合肥澳德为油墨有限公司

# 安全现状评价报告

(报批稿)

### 报告修改/现场整改情况说明

### 附件四

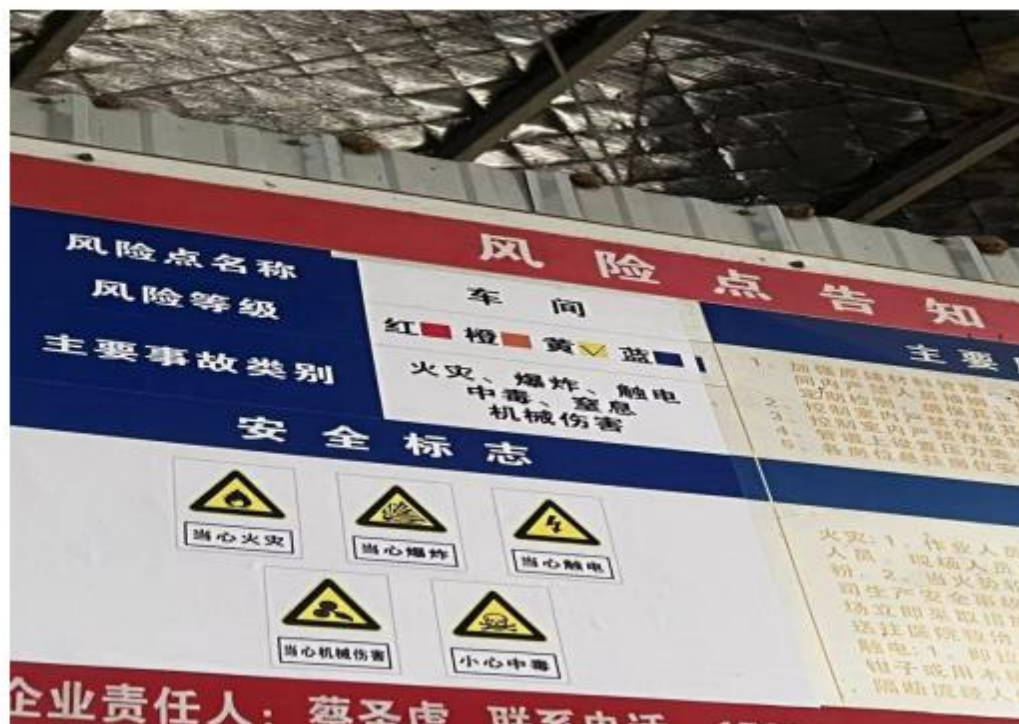
- 1.甲类车间一液体上料部分采用塑料管道，缺少防静电措施；聚氨酯树脂吨桶（满桶）未静电接地。
  - 2.甲类车间一、二部分半自动包装机缺少静电接地。
  - 3.甲类车间研磨机未设置料液温度控制范围；甲类车间一、二分散机区域缺少防机械伤害的警示标识和安全告知牌。
  - 4.甲类车间一原料管线电磁阀防爆标识为 CNE<sub>x</sub>BT4，核实其防爆等级符合性。
  - 5.乙类仓库内未设置丙烯酸乳液等液体物料专门存放区，未设置其防流散设施。
  - 6.相关场所安全风险告知卡风险辨识不全。
- 专家提出的其他意见一并修改整改完善。

核实了甲类车间一原料管线电磁阀切断阀防爆等级符合性，经核实防爆等级符合要求，防爆等级是 Ex d IIB T4

## 附件二

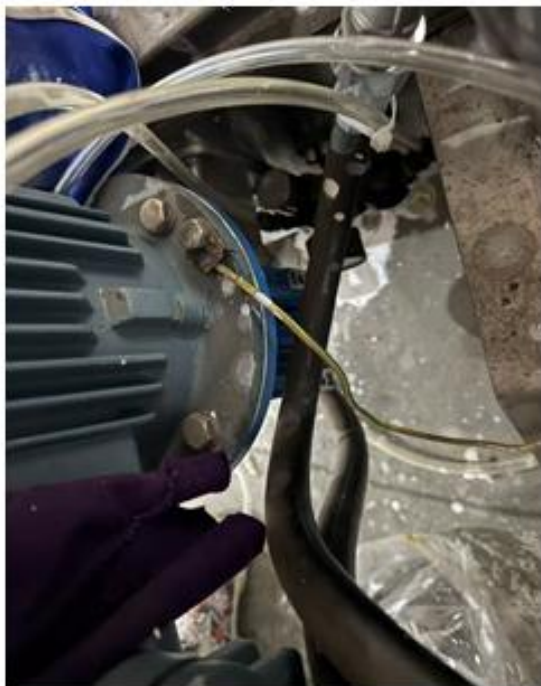
二：生产车间一包装机电机外壳接地未紧固；

### 附件五

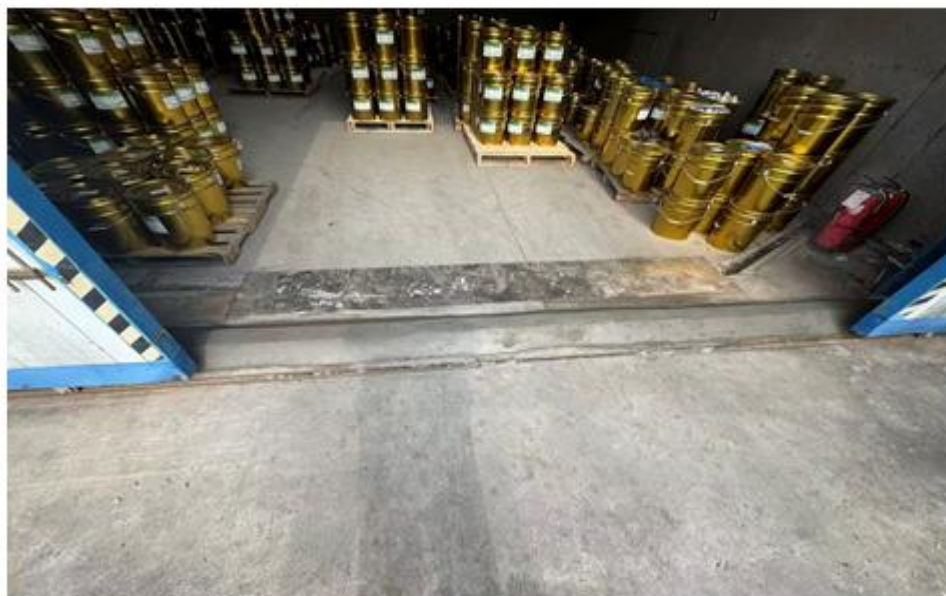
五：产品仓库未设置防流散设施；
